**LES DEUX ALPES
COMMUNE DELEGUEE DE MONT-DE-LANS**

**MODIFICATION SIMPLIFIEE N°2
DU PLAN LOCAL D'URBANISME**

01. RAPPORT DE PRESENTATION

OAP n°3 avant modification

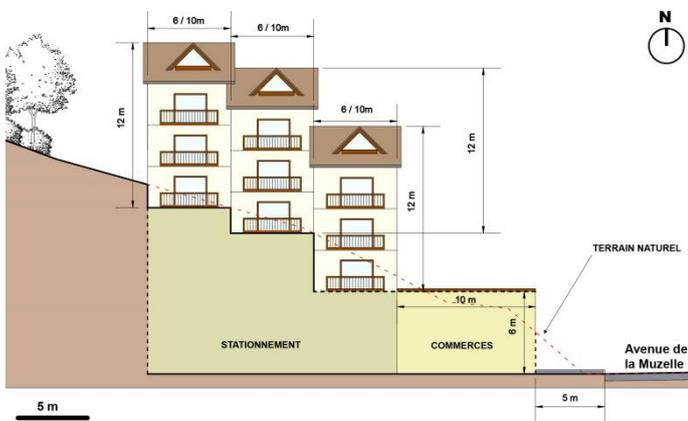
L'OAP n°3 liée à la zone AU3 avait pour particularité de conditionner l'aménagement de la zone à une opération d'aménagement d'ensemble. Or il s'avère à l'usage que le projet, sans en dénaturer l'objectif et en augmenter la capacité, peut être scindé en 3 entités : une zone bâtie au nord, une zone bâtie au sud et une esplanade publique avec remontée mécanique ou retour de piste au centre.

Afin de permettre la réalisation de ces projets qui peuvent être indépendants et réalisées dans une temporalité qui leur est propre du fait de la présence à proximité (sous l'avenue de La Muzelle de l'ensemble des infrastructures), il est proposé de ne plus conditionner l'aménagement de la zone à une opération d'aménagement d'ensemble mais à la réalisation d'une ou plusieurs opérations pouvant être réalisées indépendamment sans porter préjudice au projet initial et sans en changer la philosophie.

OAP n°3 après modification

OAP n°4 avant modification

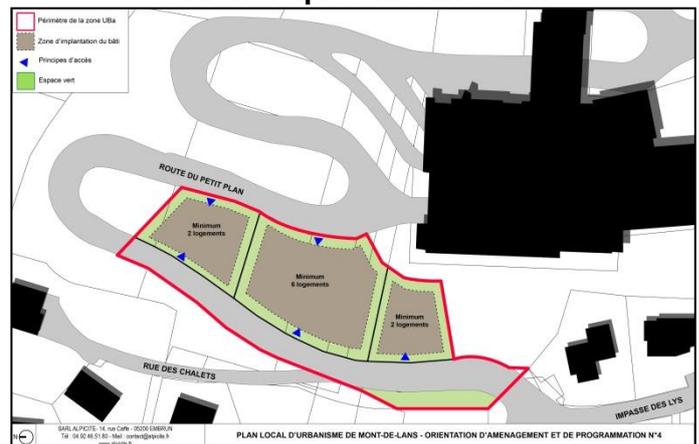
En préambule rappelons que la commune est propriétaire de l'ensemble de ce foncier. Suite au souhait de la commune de favoriser une densification du secteur du Clos des Fonds et afin d'impulser sa rénovation, il a été étudié la possibilité d'aménager la zone Uba en maintenant la densité initialement prévue à savoir au minimum 50 logements par hectare soit au moins 10 logements à l'échelle de la zone.

Après la réalisation des premières études il s'avère que les principes de l'OAP n°4 dans sa version en vigueur impose la réalisation d'habitat plutôt de type individuel et est qui plus est plus contraignante en terme de densité que la zone Ub classique ou aucune densité n'est imposée, ce qui est contraire aux objectifs d'origine. Face à ce constat la collectivité a décidé de faire évoluer l'OAP n°4 et le règlement de la zone Uba pour permettre d'atteindre les objectifs originels.

Il est donc proposé de supprimer les polygones d'implantation trop précis à la fois en emprise, mais également en sens d'orientation des façades qui n'étaient ni perpendiculaire ni parallèle aux courbes de niveaux et en terme d'accès.

La nouvelle proposition a pour but de garantir les capacités de constructions initiales avec le maintien d'une densité répartie sur 3 entités en fonction des caractéristiques du terrain et de s'appuyer davantage sur les règles de la zone Ub. Cette évolution n'engendre pas de diminution ou d'augmentation de la surface constructible car la densité imposée à l'échelle de la zone est identique ainsi que l'emprise au sol maximale par unité foncière.

Les principes d'accès sont garantis à travers le schéma de principe d'aménagement en tenant compte de la réalité du terrain et des accès possible depuis le domaine public.

Par ailleurs, il existait une erreur matérielle entre le périmètre de l'OAP et celui de la zone Uba présent sur le plan de zonage. Le bon périmètre étant celui du plan de zonage. Le périmètre de l'OAP a été modifié.

OAP n°4 après modification

2.3. Changement de destination de l'emplacement réservés n°6

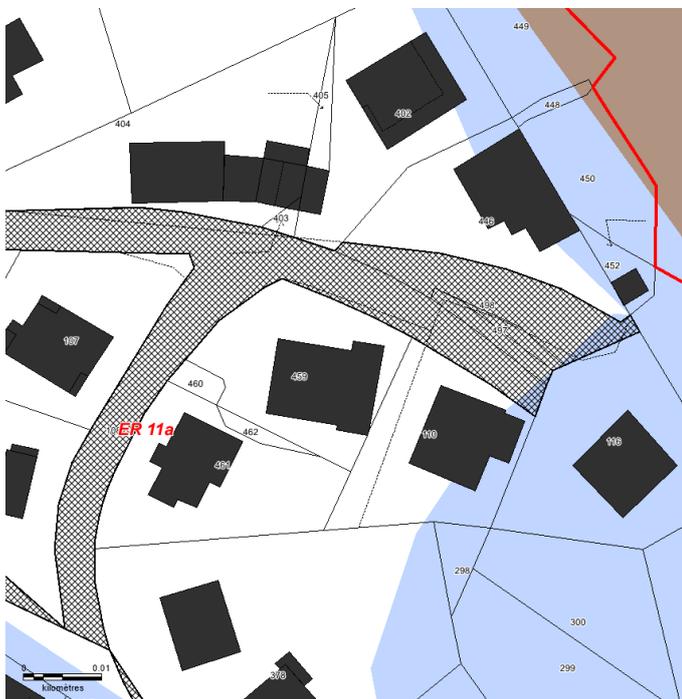
L'emplacement réservé avait uniquement pour destination la création d'un cheminement piétonnier. Or il s'avère qu'il s'agit à la fois d'envisager un cheminement piétonnier mais aussi la création d'une voie routière. Il s'agit d'une erreur dans le cadre de l'élaboration du PLU. Cette voie routière puis piétonne existe aujourd'hui en grande partie

Aussi, la présente modification porte simplement sur l'ajout de la mention création d'une voirie afin de permettre ce projet. L'emprise est inchangée, ainsi que le destinataire.

ER 11a avant modification

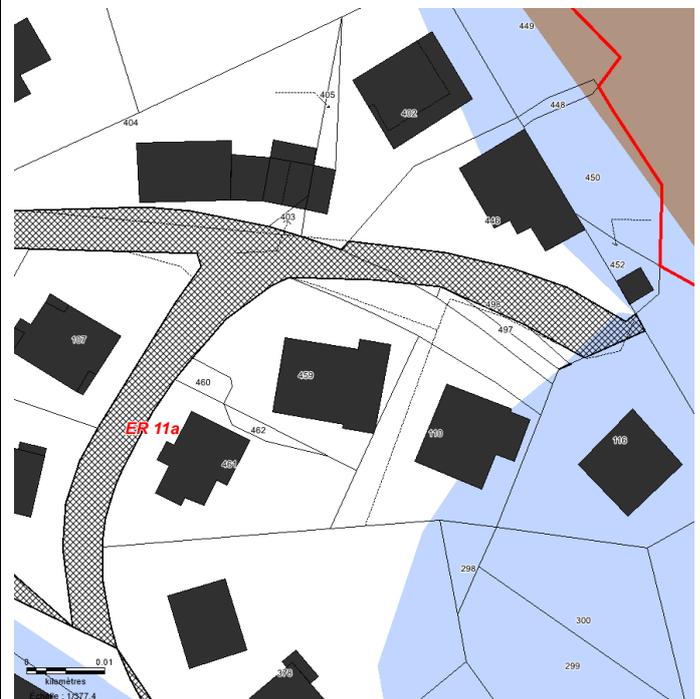
L'emplacement réservé n°11 a pour but de régulariser et d'aménager la voie de desserte existante du Grand Plan. Des opérations foncières sont en cours. Afin de garantir la desserte de l'intégralité des terrains selon un gabarit de voie adaptée, il s'avère inutile et peu justifiable de maintenir une partie de l'emplacement réservé n°11a qui sur un secteur précis à une largeur de 11m alors que la collectivité a établi son besoin autour de 6m pour permettre le maintien et la réalisation d'une voie à double sens en toute saison. Par voie de conséquence, il est proposé de diminuer l'emprise de l'emplacement réservé 11a au droit des parcelles AK459 et AK110. De plus ce tracé est plus adapté à la réalité du terrain et à l'emprise actuelle de la voie.

Cette évolution entraîne une diminution de 214 m² de surface de l'emplacement réservé 11a, ce qui augmente le potentiel constructible à l'échelle de la zone de 0.17%.

ER11a après modification

2.5. Ajout du périmètre de la servitude AC1 de la voie romaine et de la porte de Bons et actualisation de l'annexe des servitudes d'utilité publiques

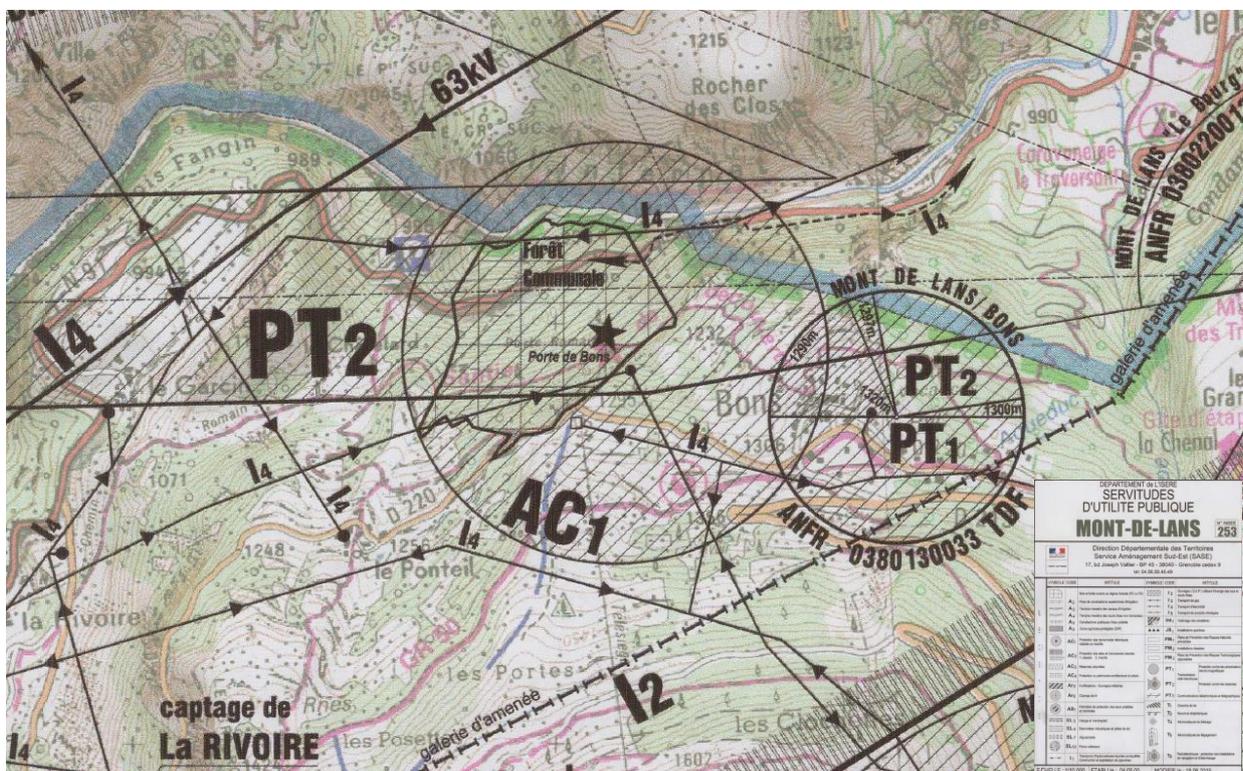
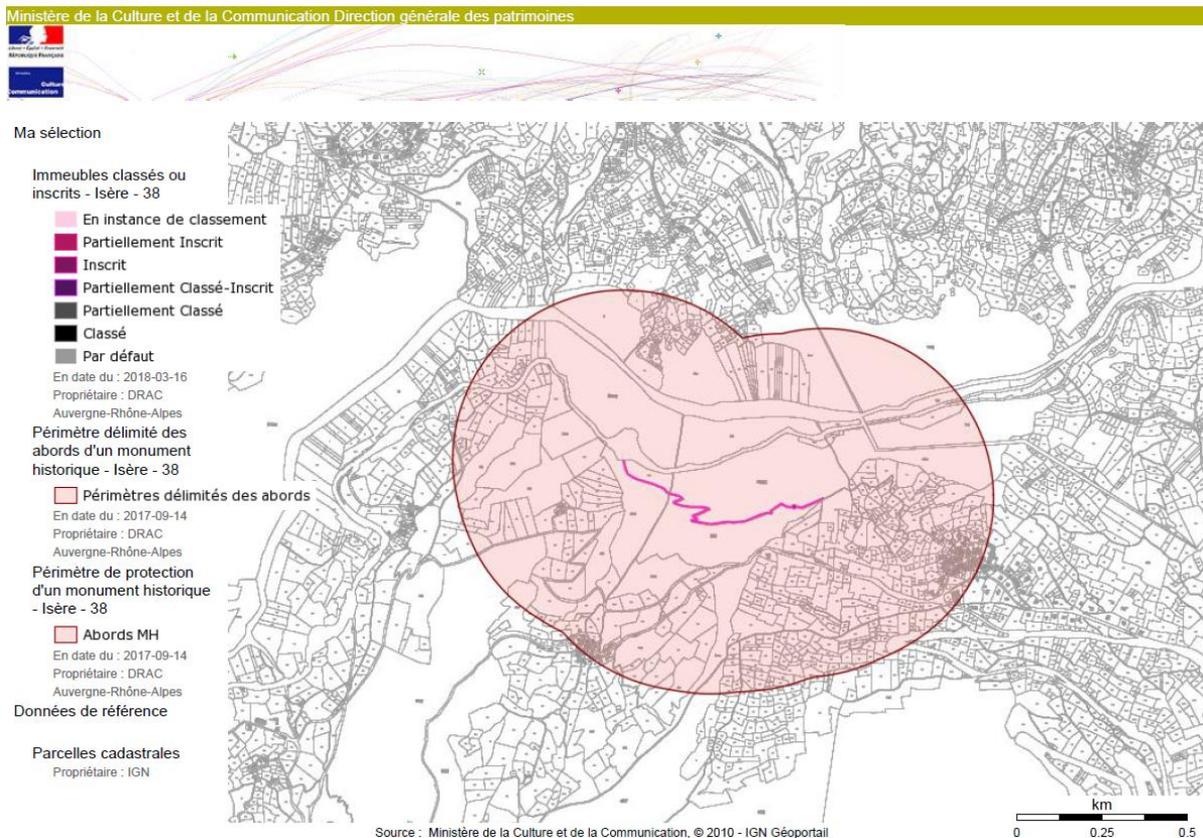
A l'usage de l'utilisation du PLU il s'avère plus lisible pour les pétitionnaires et le service instructeur d'avoir sur un même plan, le zonage du PLU et la servitude AC1 de voie romaine et de la porte de Bons. Il est donc proposé d'ajouter sur les plans de zonage le périmètre de la servitude AC1 pour améliorer l'utilisation et la pédagogie du document.

Par ailleurs, la commune s'est aperçue d'une erreur dans la retranscription de la servitude AC1 dans la carte des servitudes fournie par La préfecture de l'Isère. Il s'avère que ce n'est pas uniquement la porte romaine de Bons qui est classé mais également le chemin d'accès, dite voie romaine. Par voie de conséquence le périmètre est nettement plus important.

Par voie de conséquence les annexes du PLU sont complétées par l'ajout de la carte précédente à l'annexe 5.1.5 dans l'attente de l'actualisation de la carte des servitudes fournie par La Préfecture de l'Isère.

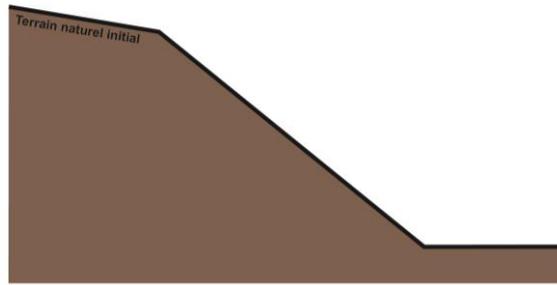
La règle actuellement opposable de la hauteur semble être trop soumise à interprétation et incompréhension à la fois sur ce que constitue le sol existant à partir duquel la hauteur est calculé mais également sur la localisation du point de calcul de la hauteur. Pour mémoire, la règle applicable depuis l'élaboration du PLU est la suivante :

A la lecture de cette définition les termes posant problèmes sont :

- Le sol existant : qu'est-il exactement ?
- Mesurée verticalement entre tout point du sol existant et le point le plus haut de la construction ? Point le plus haut à la verticale du sol existant ou le plus haut du plus haut de la construction ?
- Question relative aux souterrains ? Quand est-on en souterrain ?

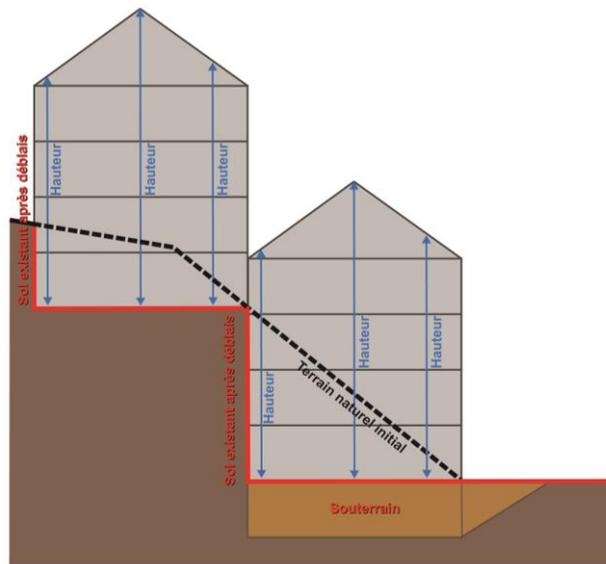
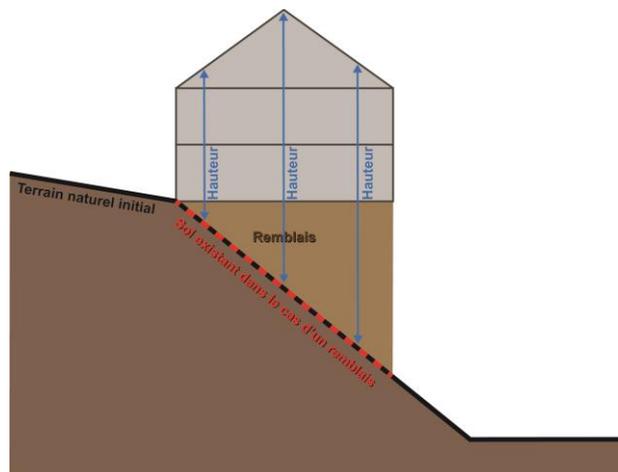
Face à ces questions la collectivité a décidé d'éclaircir la règle en la rendant plus pédagogique et en la simplifiant. Il a été décidé de préciser ce qu'est le sol existant à travers des croquis mais également de simplifier le calcul de la hauteur en précisant que celui-ci s'établit verticalement en tout point de la construction avec le sol existant.

« La hauteur est mesurée verticalement en tout point de la construction par rapport au sol existant, ouvrages techniques et cheminées exclues.

- Le terrain obtenu après terrassement dans le cas où la construction réclame un déblai par rapport au terrain naturel ;

- Le terrain naturel avant terrassement dans le cas où la construction réclame un remblai sur le terrain initial ;

Il est précisé que les souterrains (c'est-à-dire un ouvrage construit au-dessous du sol existant précédemment défini sans qu'aucune partie ne soit émergente) et les pentes d'accès aux souterrains par rapport au sol existant ne comptent pas dans le calcul de la hauteur.
